宣城旅游学校迁址新建项目调整方案批前公示

该项目地块位于旌阳镇，G330南侧，调整内容涉及铺装调整、增加绿化及停车位等。

修改前效果图

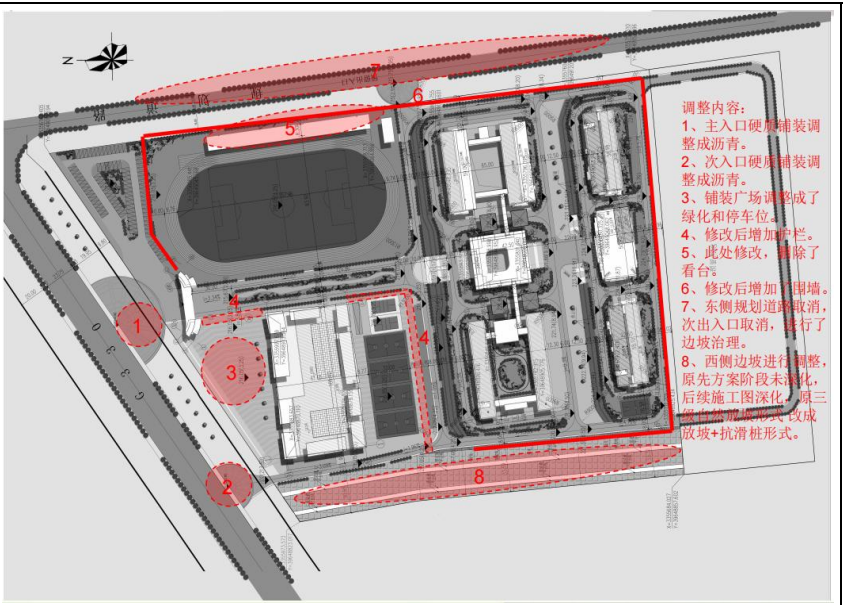
5、此处修改，删除了看台
